**Modulo per la presentazione delle osservazioni per i piani/programmi/progetti sottoposti a procedimenti di valutazione ambientale di competenza statale**

ID: Codice procedura (ID\_VIP/ID\_MATTM):10844

Impianto per la produzione di energia elettrica da fonte eolica, costituito da 6 aerogeneratori della potenza complessiva di 37,2 MW, un sistema di accumulo da 25 MW e relative opere connesse in località "Rempillo" nel comune di Pitigliano (GR).

**OGGETTO DELLE OSSERVAZIONI**

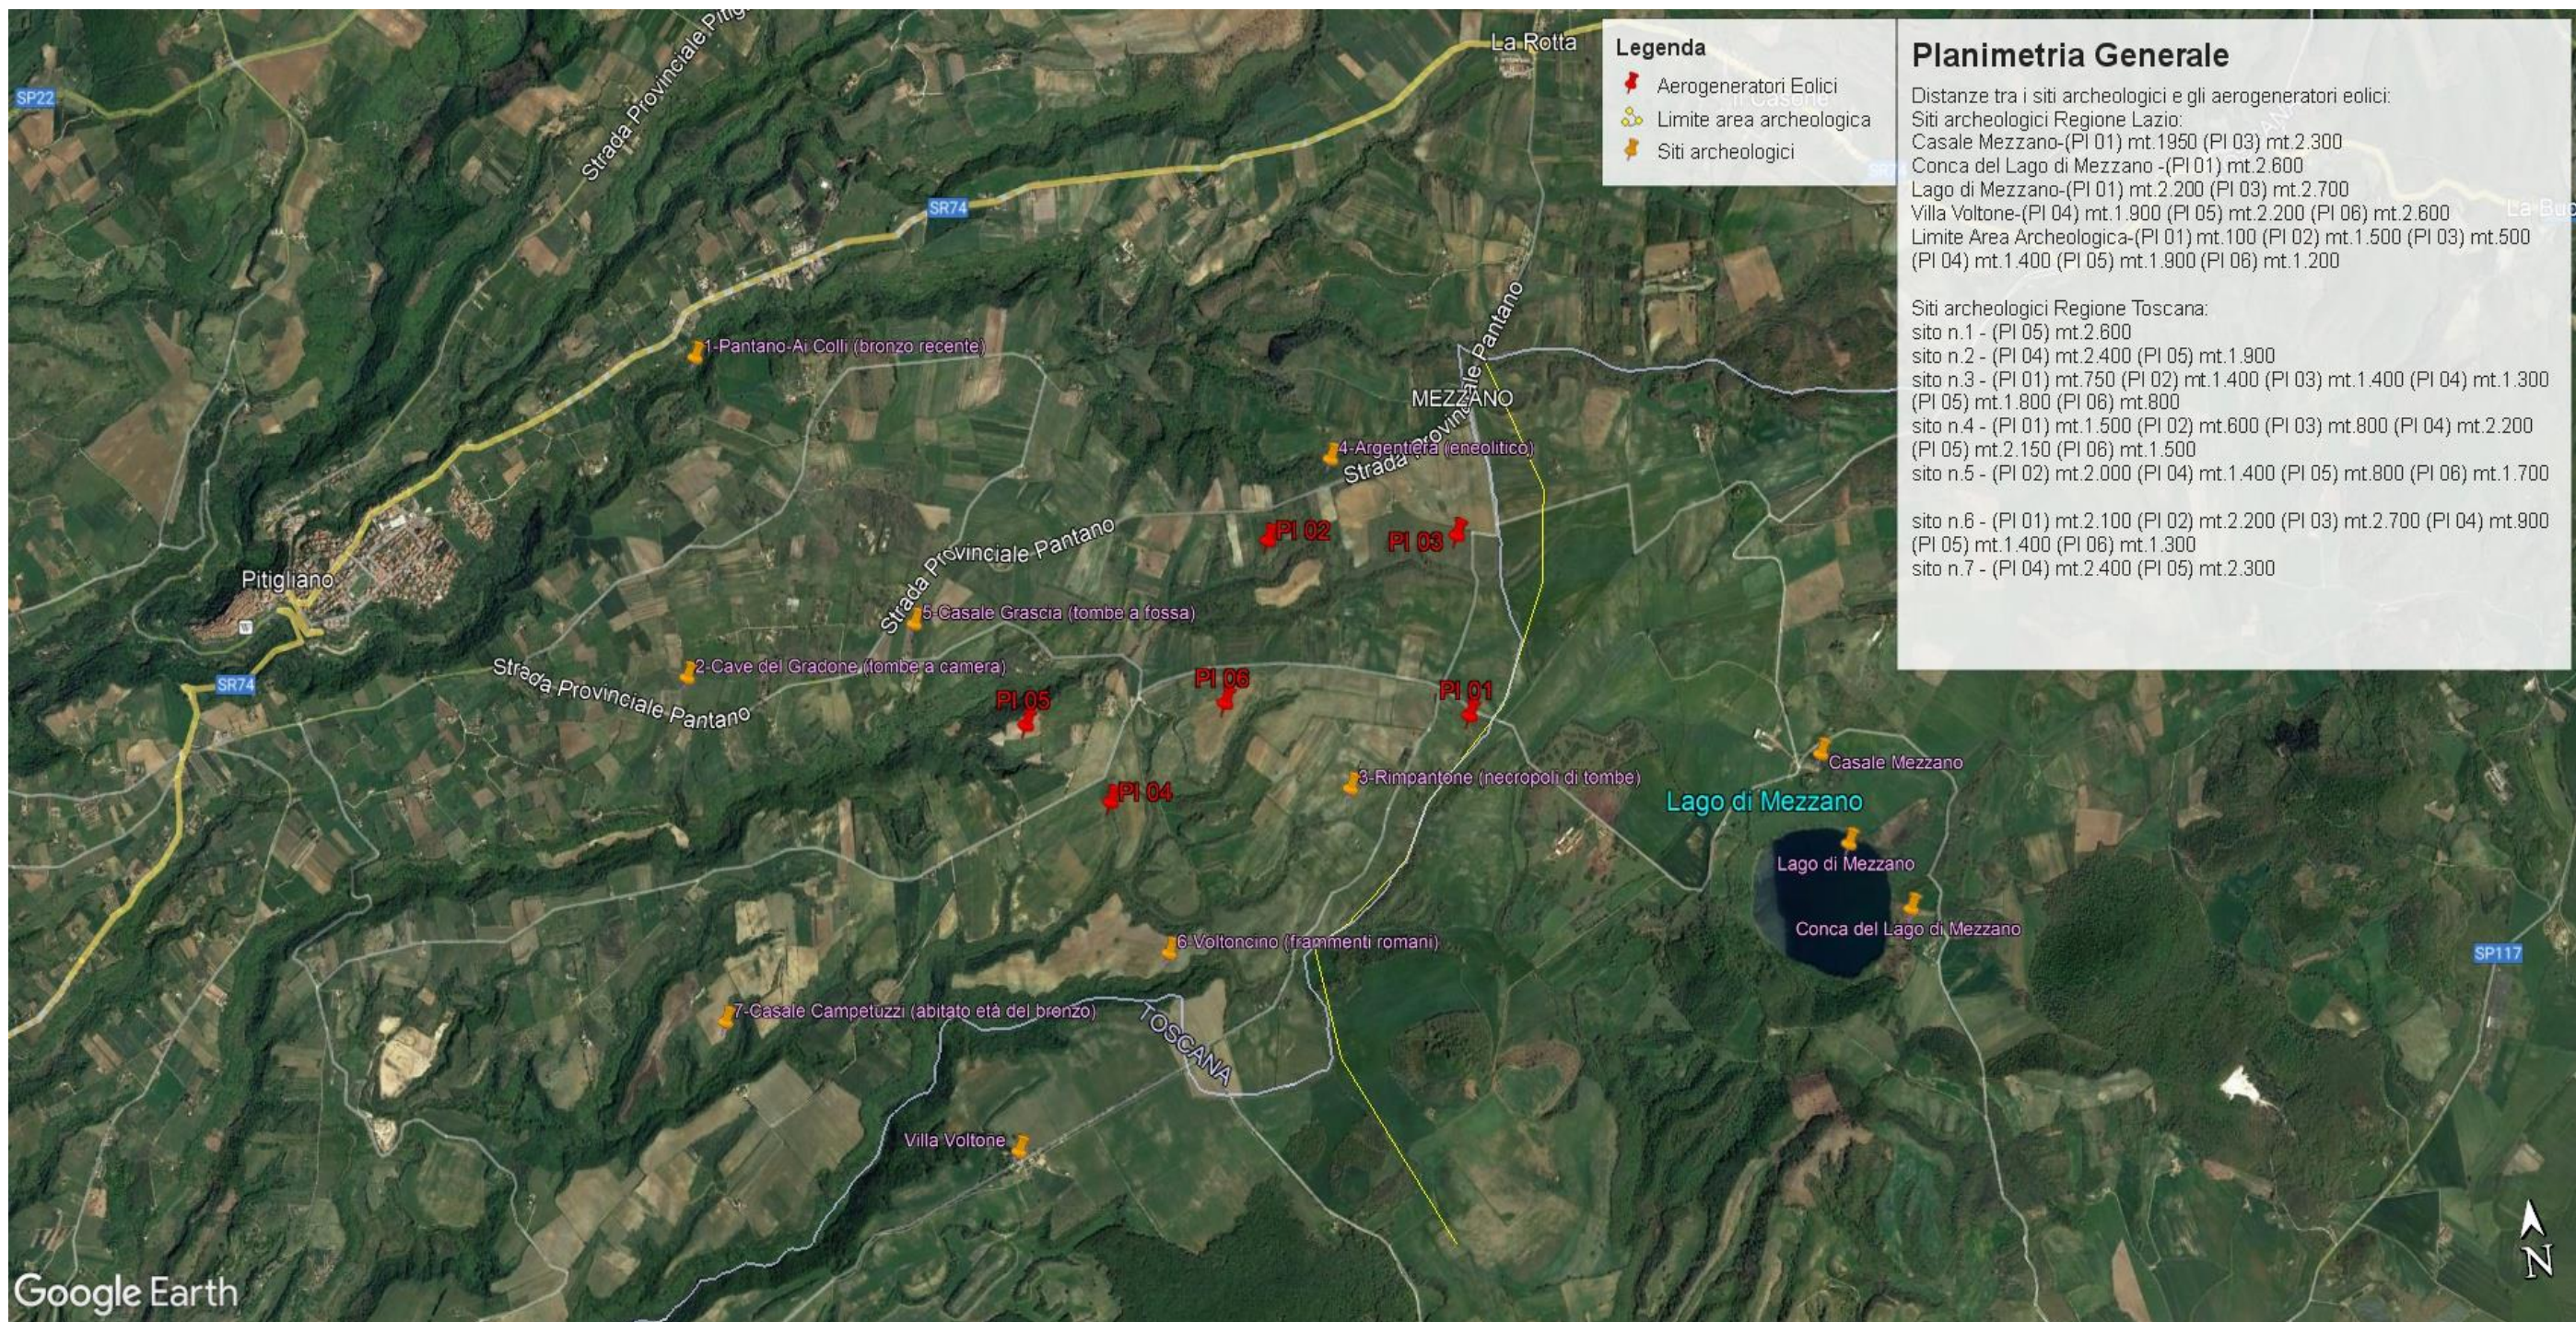
Inoltre, la zona in cui insisterebbe l’impianto eolico industriale Rempillo è compresa nelle fasce di rispetto di 3 km di diversi beni archeologici tutelati dalla parte II del Codice dei Beni Culturali (vedi Allegato, immagine n. 3). Inoltre le pale P04 e P05 ricadono all’interno di un’area archeologica che la Proponente vorrebbe cancellare per il semplice fatto che non è riportata nel documento regionale ma nel documento provinciale come meglio dettagliato nell’Osservazione n. 5. Alla luce di quanto documentato appare chiaro quindi che la collocazione dell’impianto non ha tenuto conto alcuno dei vincoli dell’area nella quale è stato progettato e l’inserimento dell’impianto eolico nel paesaggio e sul territorio non è corretto (Allegato IV delle Linee guida nazionali di cui al D.M dello Sviluppo economico del 10.09.2010).

**Immagine n. 3.** Impatti dei sei aerogeneratori ( in rosso) ricadenti nelle fasce di rispetto dei 3 km dai Beni Culturali ( in giallo) e quindi in **area non idonea** al loro insediamento ( ex art 20 co. 8 lettera c quater del D.Lgs n. 199/2021 e ss.mm.ii). **Inoltre si segnala che le pale P04 e P05 ricadono all'interno di un'area archeologica e quindi in altra area non idonea.**

**Immagine n. 4** Situazione di saturazione da impianti FER nella provincia di Viterbo. Non sono riportati gli impianti fotovoltaici e agrivoltaici che hanno inciso per buona parte nel cumulo di impianti FER per superare già nel 2023 gli obiettivi del PNIEC assegnati alla Regione Lazio per il 20230.

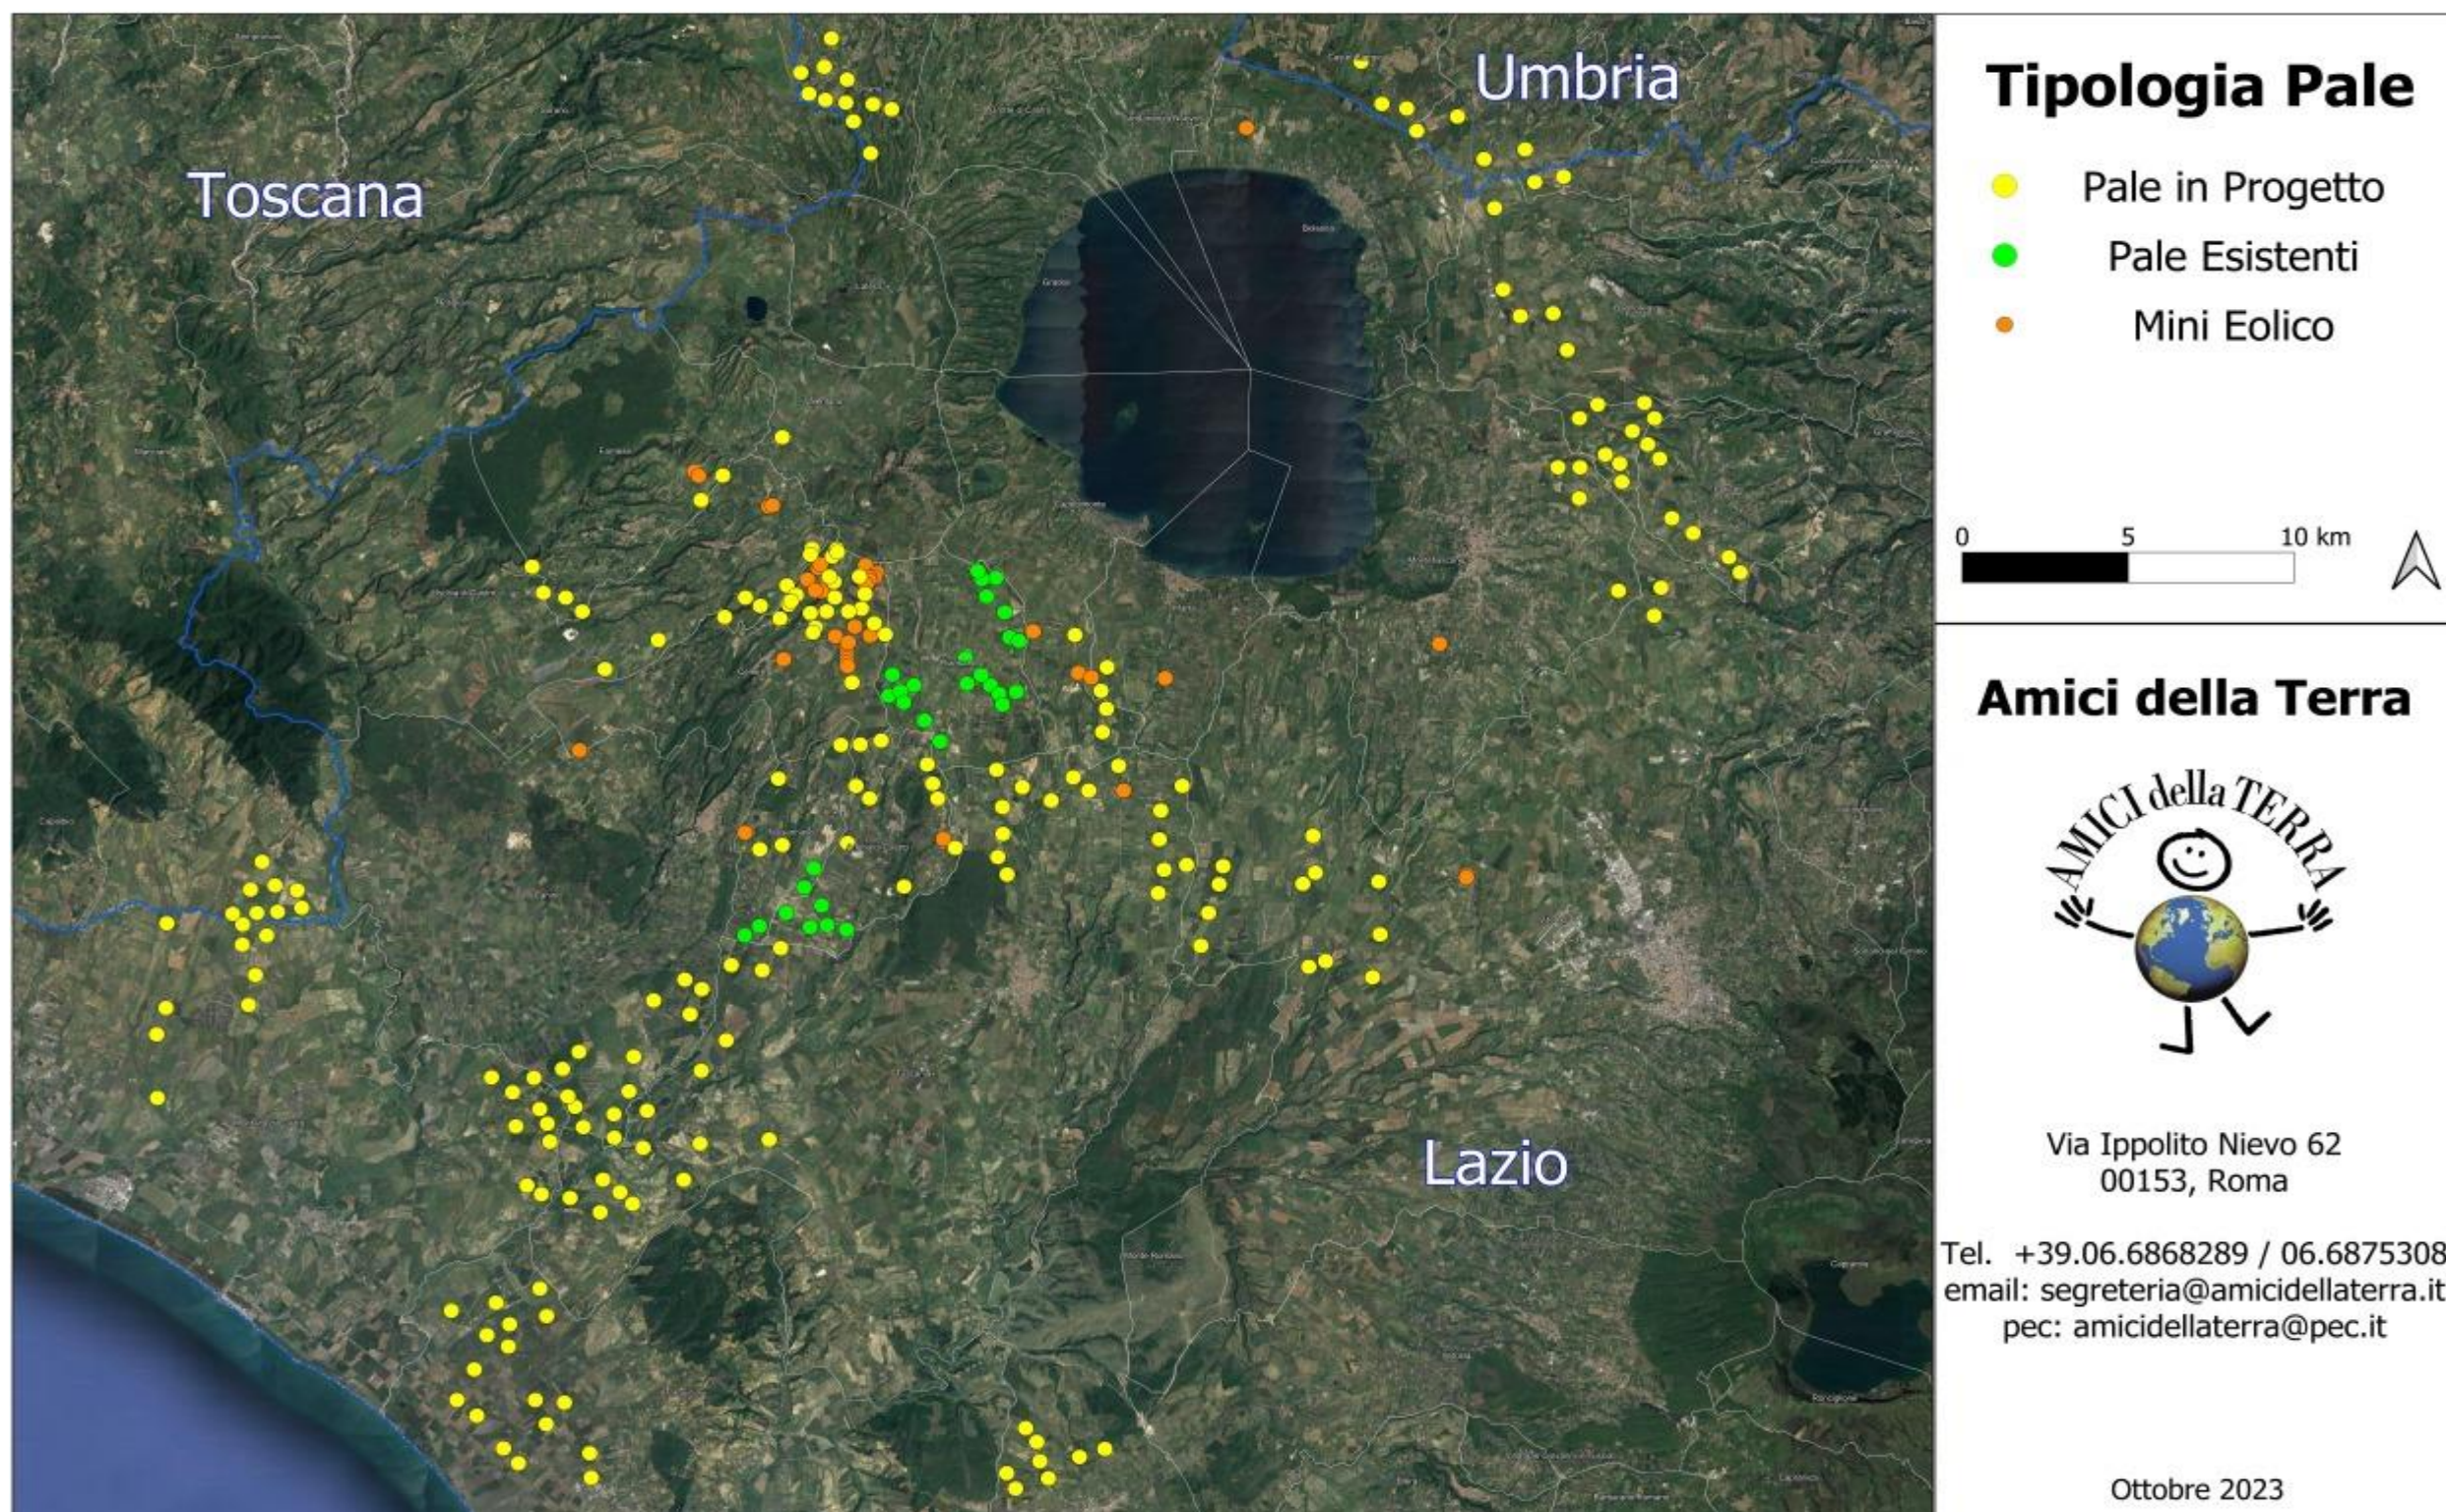
nn. 1 e 2 e crea anche degli impatti negativi anche sui beni naturalistici come verrà dettagliato nell'Osservazione n. 4. Inoltre andrebbe a sommarsi al già enorme cumulo di impianti eolici e fotovoltaici e geotermici che già creano una elevata criticità ambientale nella provincia di Viterbo e interferiscono anche con il territorio toscano come si può vedere dalle immagini nn. 4 e 5 dell'Allegato n. 1.
